Relatório SEI-GDF n.º 103/2022 - NOVACAP/PRES/DA/DECOMP/DILIC

**RESPOSTA AO PEDIDO DE ESCLARECIMENTO**

**Ref.: Procedimento Licitatório Eletrônico nº 029/2021 – DECOMP/DA**

**Obj.:** Contratação de empresa de engenharia para execução de recuperação estrutural e revitalização dos viadutos localizados nas alças de retorno entre o Eixo Rodoviário Leste - ERL e o Eixo Rodoviário Oeste - ERW (Viadutos 10 e 11), em Brasília/DF, inclusive elaboração de projetos executivos.

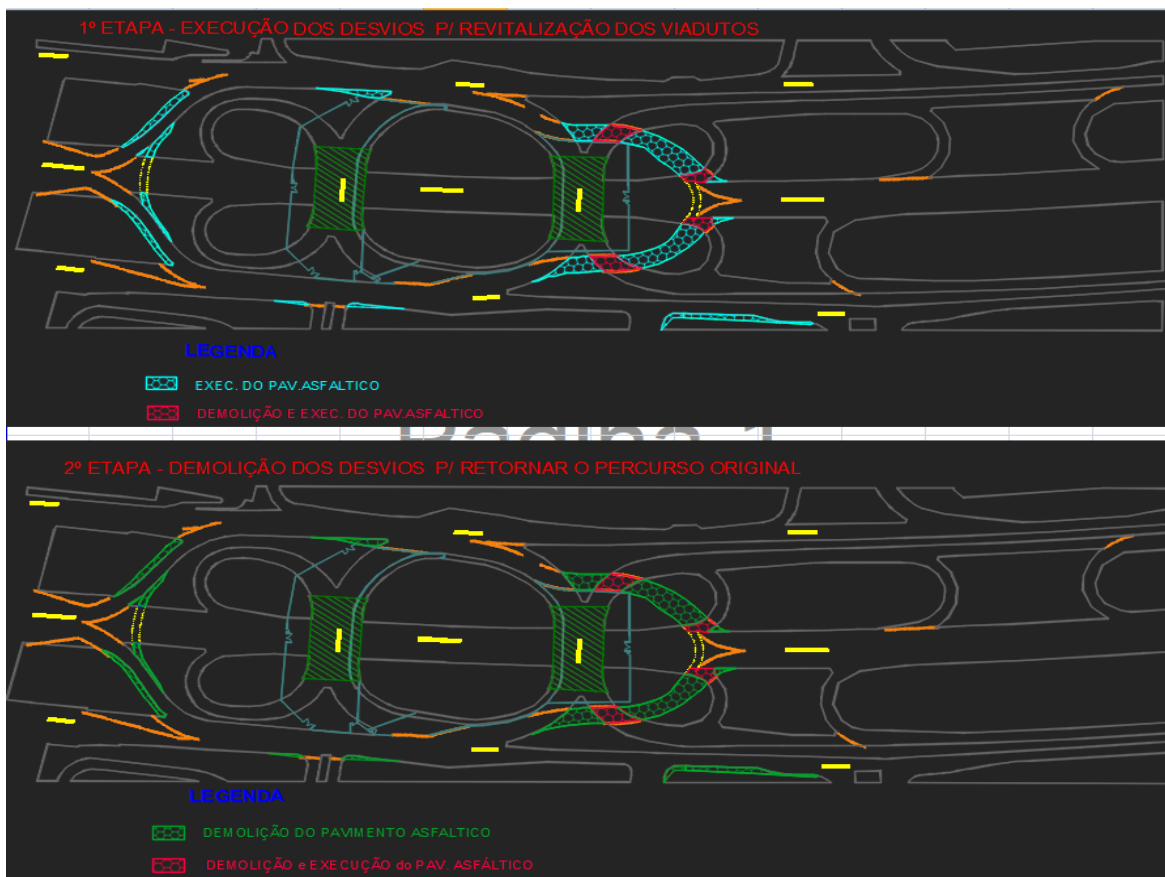
4. Consta nas planilhas estimativas (PROJ\_DE\_105\_18\_DT\_04021\_PLN\_VIA\_10\_VIA\_11 SDS) nos Itens "04.05.000" os serviços de PAVIMENTAÇÃO nos tabuleiros dos viadutos, numa área total de 3.607,52 m².

Consta ainda, na planilha "Estimativa de Custo e Orçamento sem Desoneração 69234017", cujo objeto é "**DEMOLIÇÃO e EXECUÇÃO DE PAV. ASFÁLTICA. (1º e 2º Etapa) Local: ERW - NORTE / EIXO RODOVIÁRIO DE BRASÍLIA, BRASÍLIA-DF**", numa área total de 3.340,14 m².

Pergunta-se: Onde serão realizados estes serviços que totalizam 6.947,66 m² de pavimentação?

*Pergunta-se: Onde serão realizados estes serviços que totalizam 6.947,66m<sup>2</sup>*

Conforme consta na memória do orçamento, no croqui abaixo, no arquivo em formato pdf designado "Estimativa de Custo e Orçamento Sem Desoneração (69234017)" e em formato Excel e designado "Est SSN 00 21 Sem Des Atual Opção Topograf Oficial", devidamente fornecidos às licitantes, referente à Estimativa nº SSN 00/21 -Demolição e Execução de Pav. Asfáltica ( 1ª e 2ª etapa), na qual foram indicados os trechos a que se referem, ou seja, a área de 3.340,14 m<sup>2</sup> se refere aos **serviços de demolição e pavimentação dos trechos dos acessos provisórios**, indicados também na planta SINALIZAÇÃO HORIZONTAL TEMPORÁRIA (Doc. SEI/GDF n. 75597709) PROJ-DE-105-18-ARQ-PB-001-USN-TMP-R01, designada "**PROJETO \_\_ PROJ\_DE\_105\_18\_ARQ\_PB\_002\_USN\_TMP\_R01**":

A memória de levantamento desses serviços questionados constam às páginas 9 a 13 do arquivo "**Estimativa\_de\_Custo\_e\_Orcamento\_Sem\_Desoneracao\_69234017\_**", bem como indicadas na pasta "CROQUI" do arquivo em Excel "**Est SSN 00 21 Sem Des Atual Opção Topograf Oficial**", sendo que esse croqui também consta às páginas 8 do referido arquivo em formato pdf.

Os serviços de pavimentação do tabuleiro e das lajes de transição estão precificados na estimativa e Recuperação, Reforço Estrutural e Revitalização do Viaduto 10 e na estimativa de Recuperação, Reforço Estrutural e Revitalização do Viaduto 11, ou seja, se refere ao quantitativo de **1.803,76 m<sup>2</sup>** para cada um dos viadutos (tabuleiro e laje de transição), e que totalizam os **3.607,52 m<sup>2</sup>** questionados.
